**Erlass einer Außenbereichssatzung für den Bereich „Vordere Mittlere Schnaid“, Stadt Wallenfels, Landkreis Kronach**

**Projekt 1.16.10 – Erlass einer Außenbereichssatzung für den Bereich „Vordere Mittlere Schnaid“, Stadt Wallenfels, Landkreis Kronach  
- Stellungnahme der Kreisheimatpflege**

**Projekt: Erlass einer Außenbereichssatzung für den Bereich „Vordere Mittlere Schnaid“, Stadt Wallenfels, Landkreis Kronach**

**Hier: frühzeitige Beteiligung gemäß § 4 Abs. 1 Baugesetzbuch (BauGB)**

Abb. 3: Blick vom Höhenzug bei Bernstein auf die „Mittlere Schnaid“ mit ihrer Kirche im Oktober 2020

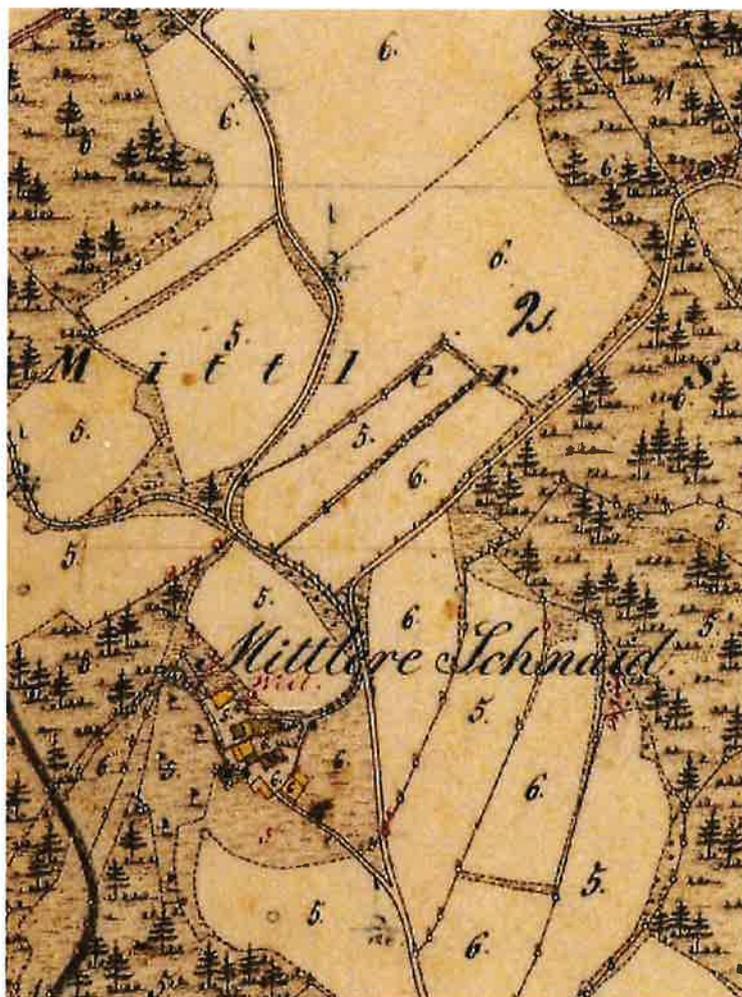
Der kleine Siedlungsbereich der „Mittleren Schnaid“ erweist sich durch seine Einbettung in die Hügel und Hänge des Frankenwaldes als ein landschaftlich besonders reizvoller Bestandteil des Frankenwaldes. Gerade das östlich der derzeitigen Besiedlung liegende freie Hangwiesenareal (zumeist links des Weges herab vom Berghaus an der Kirche vorbei ins Tal bzw. zum Friedhof) stellt eine angenehm wohltuende malerische Freifläche da, die der Allgemeinheit einen wundervollen Fernblick über die Bergketten des Frankenwaldes offenbart. Ebenso bietet sich, gerade durch den Waldverlust der vergangenen Jahre, von den gegenüberliegenden Höhenrücken ein herrlicher Blick auf diesen so wunderschön in die Landschaft integrierten Bereich der Mittleren Schnaid, deren weit sichtbare katholische Kirche „Unbefleckte Empfängnis Mariens“ einen festen Erkennungspunkt bzw. eine Landmarke darstellt. Zahlreich durchlaufen und kreuzen verschiedene Wanderwege diesen Kernbereich der „Schnaid“, deren Höhepunkt u. a. jener herrliche Fernblick durch und über diese freien Bergwiesenflächen darstellt. Diese bis heute überlieferte, weite und ungestörte Fläche östlich der heutigen Ansiedlung „Mittlere Schaid, umrahmt von Waldflächen, lässt sich in jener Form bereits im Urkataster aus der Mitte des 19. Jahrhunderts nachweisen. Die Kreisheimatpflege bedauert es daher sehr, dass gerade dieser Bereich der Flurnummern 115 und 110 ebenso als zukünftige Bebauungsfläche vorgesehen werden soll. Es fragt sich zusätzlich, ob die beabsichtigte neue Bebauungsfläche nicht im Verhältnis zum bislang bebauten Areal der „Mittleren Schnaid“ viel zu überdimensioniert erscheint, da sie den heutigen baulichen Bestand mehr als verdoppeln würde. Landschaft ist eine endliche kostbare Ressource! Es sollte daher oberste Maxime sein, den nötigen Flächenverbrauch so gering wie irgend möglich zu halten

Es wäre daher sehr wünschenswert, wenn die Außenbereichsatzung diesen erwähnten Bereich nicht zur Bebauung vorsehen würde und sich einstweilen auf den westlichen Bereich, also westlich des Weges vom Berghaus herab an der Kirche vorbei ins Tal beschränken würde. Dieses Areal ist für die landschaftlich reizvolle Einbettung und Erscheinung nicht von so wichtiger Bedeutung und würde vielleicht sogar beitragen, diesen Siedlungskern besser abzurunden.

Auf jeden Fall sollte festgelegt werden, dass der Blick auf die Kirche „Unbefleckte Empfängnis Mariens“ nicht verstellt werden darf, damit jene als Landmarke erhalten bleibt.
